**Verslag huishoudelijke elektrische installatie op laagspanning en zeer lage spanning****Algemeen:**

Referentie: 010-20260305-02	Datum controle: 05/03/2026
Keurder: 010

Eigenaar:	Van egdom	EAN-code:	Onbekend
Adres installatie:	Salvialei 144, 2900 - Schoten - Gelijkvloers	Nummer teller(s):	5145403
		Distributienetbeheerder installatie: Fluvius	
Datum uitvoering installatie:	☒ Vóór 01/10/1981 ☐ Tussen 01/10/1981 en 01/06/2020 ☐ Vanaf 01/06/2020		
Type:	☒ Wooneenheid ☐ Niet-huishoudelijk ☐ PV ☐ Batterij ☐ Laadpaal

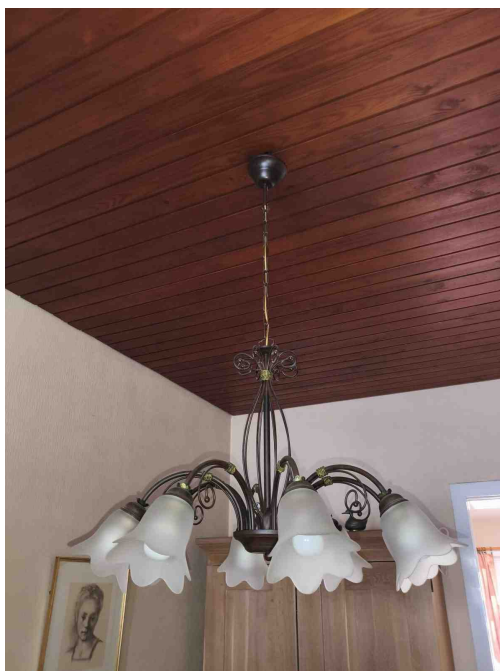
Klasse 0 armaturen

Opmerking: Oa gang, living ,slaapkamer,....

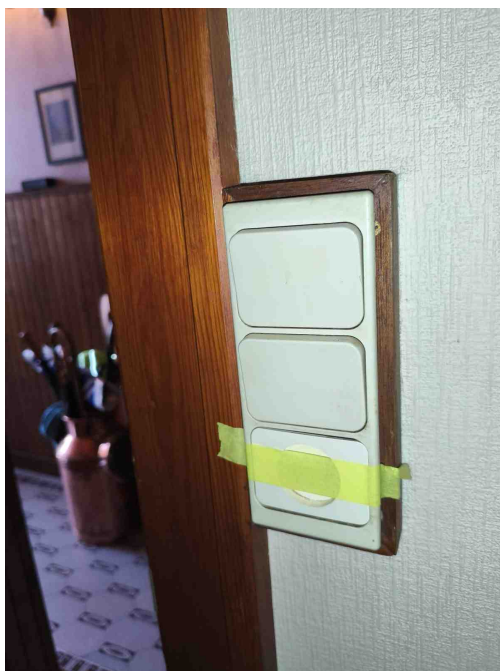
T13 - Opbouwcontactdozen en/of -schakelaars zonder achterplaatje mogen niet rechtstreeks op een brandbare ondergrond bevestigd worden (Boek 1: 4.3.3.5).

Opmerking: Oa kelder , gang

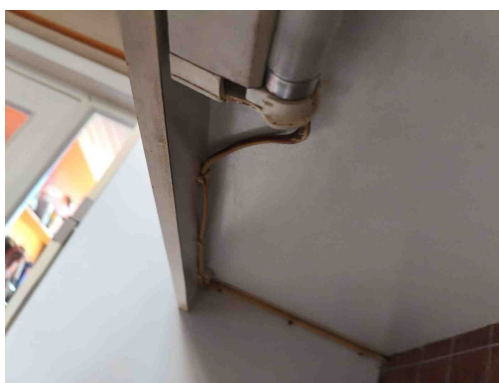
C27 - Het gebruik van geleiders van het type VTLMb (côte-à-côte) is niet toegestaan (Boek 1: 1.4.2.1).

Opmerking: Oa keuken ,kelder

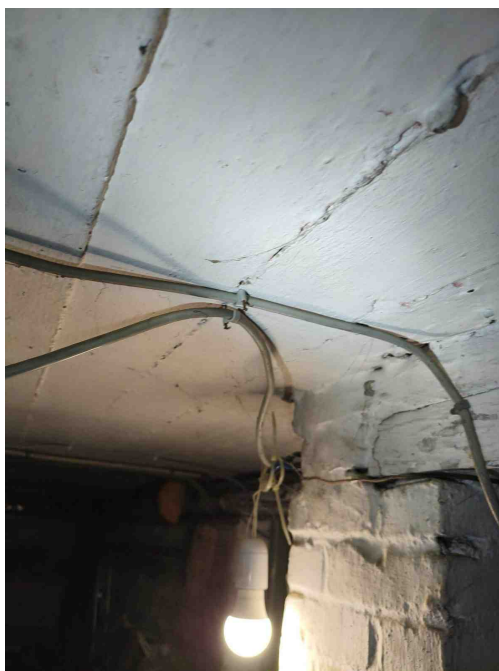
C27 - Het gebruik van geleiders van het type VTLMb (côte-à-côte) is niet toegestaan (Boek 1: 1.4.2.1).

Opmerking: Oa keuken ,kelder

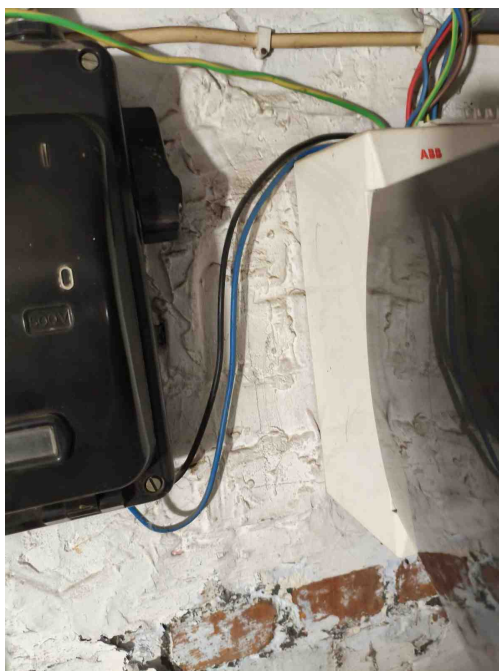
T21 - Het elektrisch materieel is niet geplaatst volgens de voorschriften van de fabrikant/ regels van goed vakmanschap . (Boek 1: 1.4.1.3)

Opmerking: Oa kelder

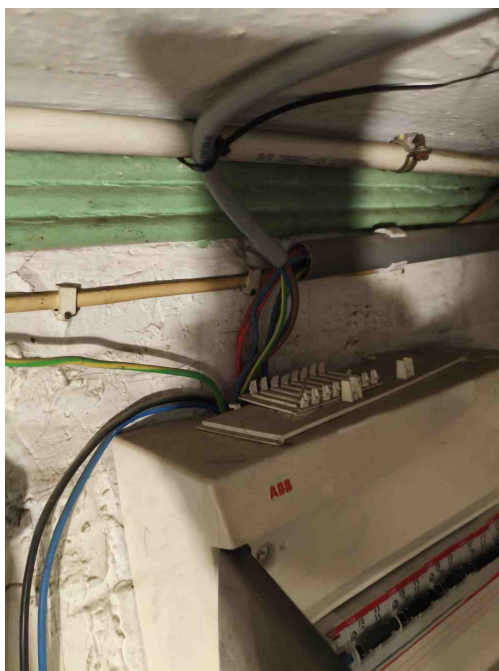
B17 - De voedingsspanning is niet op elk bord vermeld (Boek 1: 3.1.3.3).
Opmerking: Oa bord 1 en 2

B18 - Het volgnummer is niet op elk bord vermeld (Boek 1: 3.1.3.3).
Opmerking: Oa bord 1 en 2

B30 - De houder van de beveiliging in een huishoudelijke ruimte is niet voorzien van aangepaste kalibreerelementen (Boek1: 5.3.5.5).
Opmerking: Oa bord 1

C21 - Het gebruik van geleiders van het type VOB, zonder bijkomende afscherming is niet toegestaan (Boek 1: 5.2.9.6).
Opmerking: Oa bord 1 en 2

D03 - Er is geen differentieelstroominrichting van maximum 300 mA geplaatst in het begin van de elektrische installatie van een residentieel geheel (incl. in de gemeenschappelijke delen) (Boek 1: 4.2.4.3, 4.2.4.4).
Opmerking: Oa bord 1

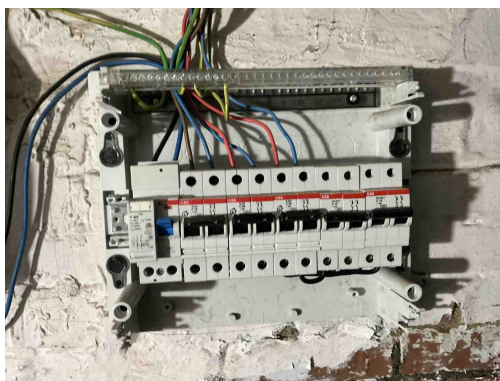
B30 - De houder van de beveiliging in een huishoudelijke ruimte is niet voorzien van aangepaste kalibreerelementen (Boek1: 5.3.5.5).

Opmerking: Oa bord 1
